旺角洗衣街/花墟道重建方案(YTM-013)公眾申訴，需要你的意見!

TPB/R/S/K3/UR45/1-R601

From: [REDACTED]
Sent: 2024-10-23 星期三 20:11:16
To: tpbpd/PLAND <tpbpd@pland.gov.hk>
Subject: Fw: 市建局洗衣街／花墟道發展計劃草圖編號 S/K3/URA5/1
Attachment: FM oppose.pdf

2024年 建議Site A8整合發展

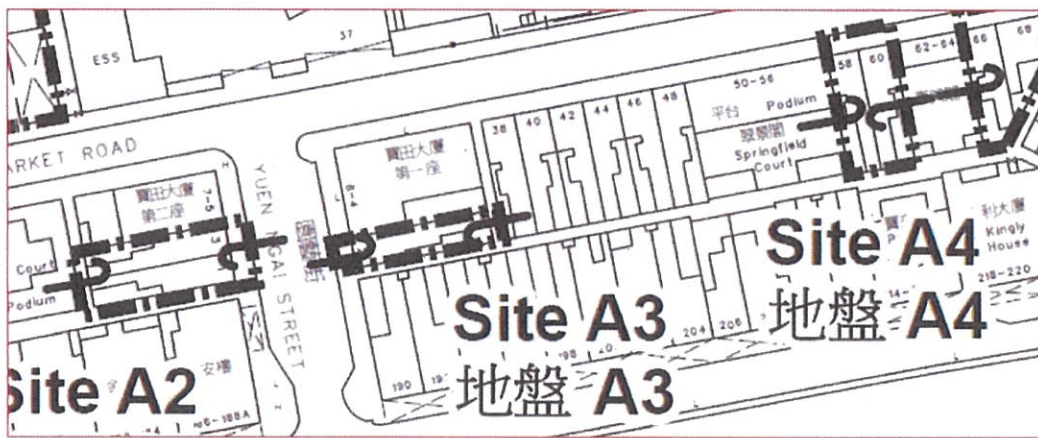
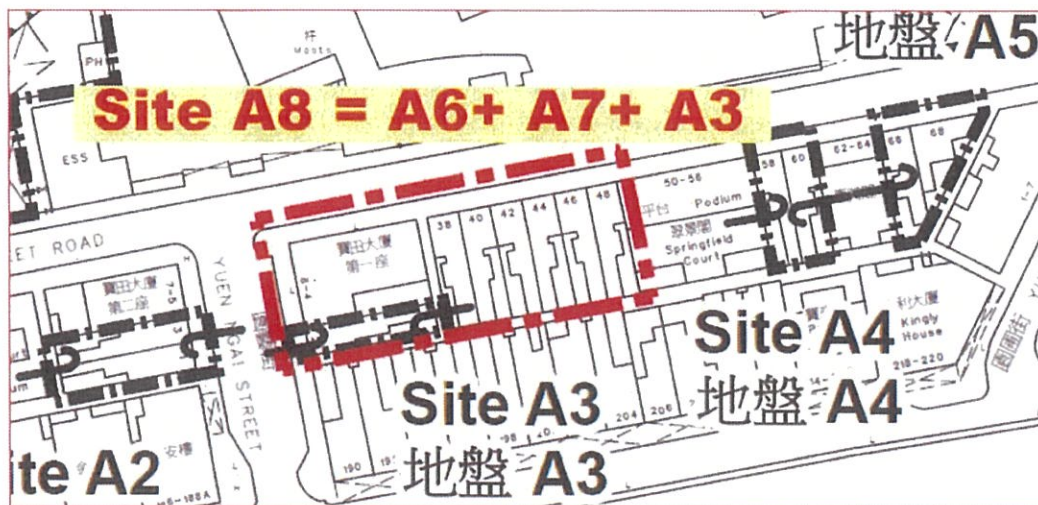
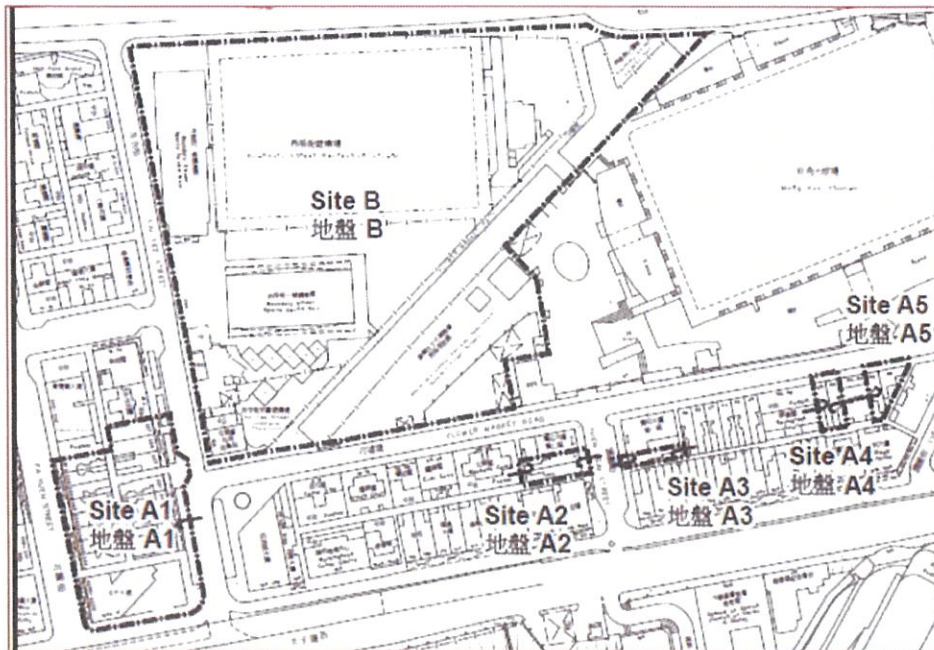
- 設計落後 – Site A7樓齡超過52年，只有一部升降機，已有更換零件，將來換電梯，換梯最短都需半年，期間所有居民都難以回家，特別是年長居民更無法出入，影響生活。
- Site A6和A7整合貫通的方式，納入花墟重建規劃用進行重建。步行街得以擴闊和延長。
- Site A6和A7納入花墟重建發展規劃，整合和有序地重建，保留花墟的特色和完整性。

1948年港英年代, Site A8屬同一個發展地段

2024年 重建局零碎分散發展
